# 志賀原子力発電所2号炉 敷地周辺の地質・地質構造について

敷地近傍の断層の評価(コメント回答)  
断層の活動性評価方針

2022年10月31日  
北陸電力株式会社

○本日は、2022年10月13, 14日の現地調査におけるコメントの内、断層oの活動性評価方針について説明を行う。  
○なお、敷地及び敷地周辺の地質・地質構造に関するコメント(未回答分)については、次頁、次々頁に示す。

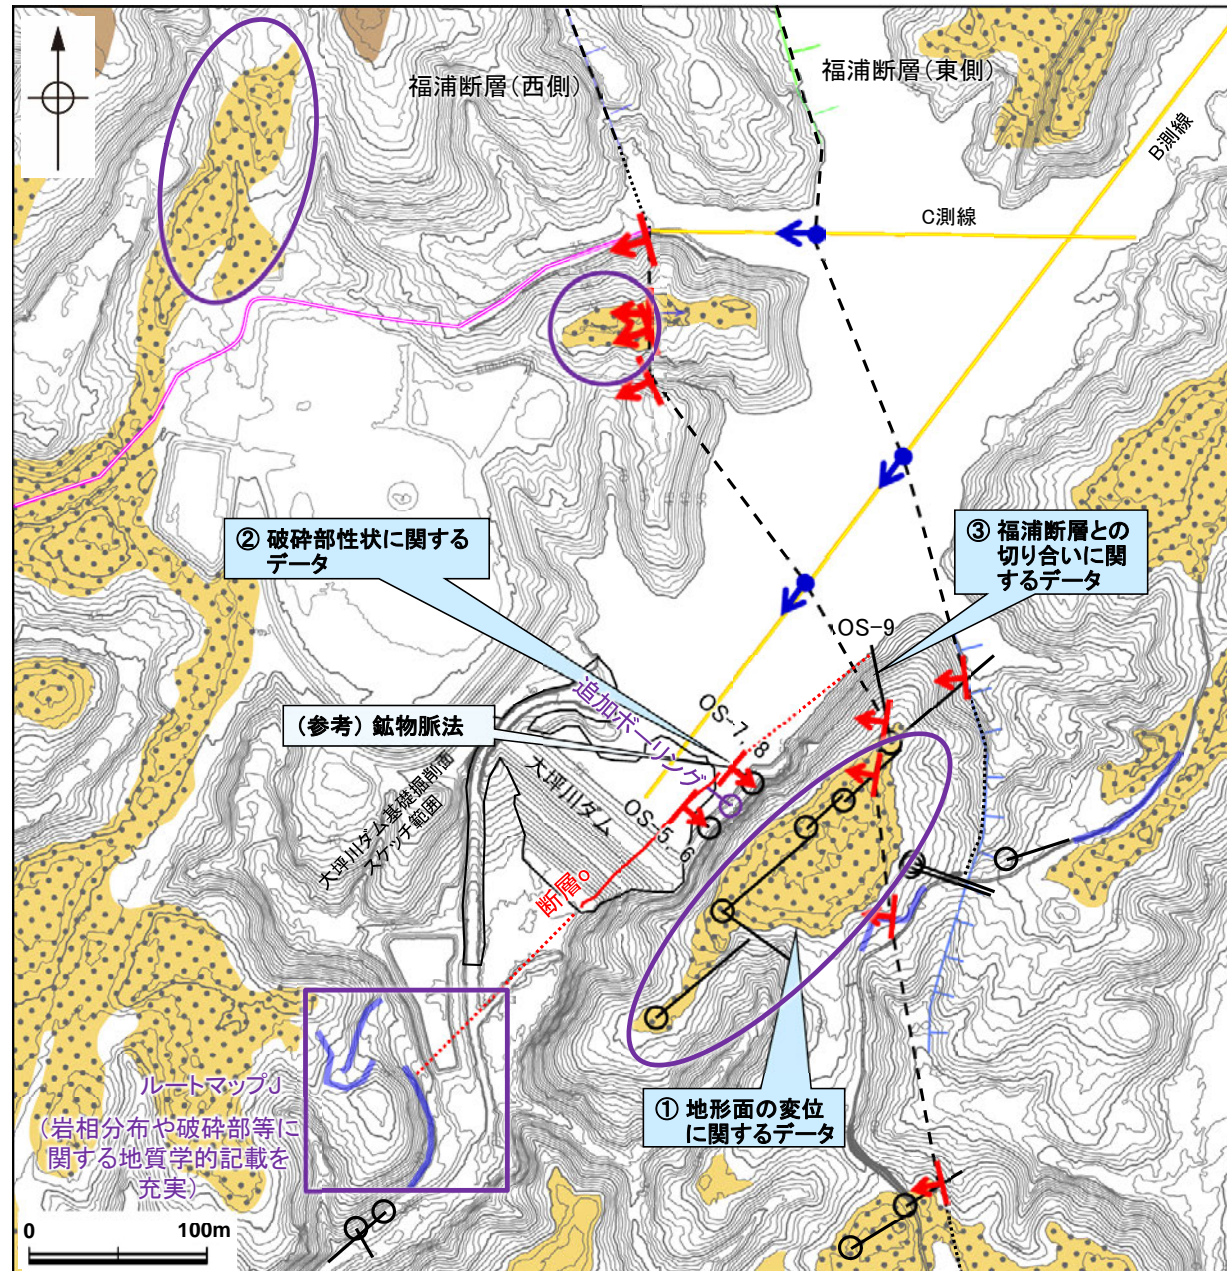
断層o	45	第2回 現地調査	2022.10.13, 14	断層oについて、地形・地質データに基づき、どのような方針で活動性評価を行うのか検討すること。	今回説明
ボーリングコア	46	第2回 現地調査	2022.10.13, 14	ボーリングコアにおいて、ドレライトや水冷破碎岩が認められる箇所について、柱状図に記載すること。	次回以降説明

○断層oに関するこれまでの調査から、以下のとおり断層oの分布・性状について把握している。それらを踏まえて、断層oの活動性評価に用いるデータや活動性評価方針について検討した。

項目	データに対する考察
① 地形面の変位に関するデータ (P.33~35)	<ul style="list-style-type: none"> <li>断層oの周辺には高位段丘I b面(約12~13万年前より古い高海面期に形成したことが明確な地形面)が分布することから、断層oを挟んでこれらの地形面のずれや変形の有無を確認することにより、約12~13万年前以降の断層oの活動の有無を確認することができる。</li> <li>ただし、評価の確実性を高めるため、断層oの周辺に分布する段丘面について、地質データを拡充する。</li> </ul>
② 破碎部性状に関するデータ (P.18~32)	<ul style="list-style-type: none"> <li>断層oについて、コア観察・薄片観察により、破碎部性状を確認している。</li> <li>また、非活断層である敷地内断層では、層状構造は観察されず、複合面構造は不明瞭である。一方、活断層である福浦断層においては、断層ガウジ中に層状構造が観察され、明瞭な複合面構造が認められる。</li> <li>以上の周辺に分布する活断層(福浦断層)と非活断層(敷地内断層)の破碎部の特徴を踏まえ、断層oの破碎部性状がどちらの断層に類似するか等について確認することにより、断層oの活動性に関する情報を得ることができる。</li> <li>ただし、実施済の追加ボーリングにより、破碎部性状に関するデータを拡充する。</li> </ul>
③ 福浦断層との切り合いに関するデータ (P.41~44)	<ul style="list-style-type: none"> <li>ボーリング調査(OS-9孔)の結果、断層oは福浦断層(西側)を越えて下盤側には連続しない。</li> <li>このことから、断層oは福浦断層(西側)に切られているか、福浦断層の分岐、共役断層である可能性が考えられる。</li> <li>一方、文献や断層oと福浦断層の分布や運動方向等のデータに基づけば、活断層である福浦断層との関係性について考察することができる。</li> </ul>

- 断層oを挟んで分布する、約12~13万年前より古い高海面期に形成したことが明確である高位段丘I b面の高度分布を用いて活動性評価を行う。
- 活断層である福浦断層及び非活断層である敷地内断層との破碎部性状の比較を行い、上記①との整合性を確認する。
- 福浦断層との切り合い関係や分岐、共役断層である可能性について確認を行い、上記①との整合性を確認する。
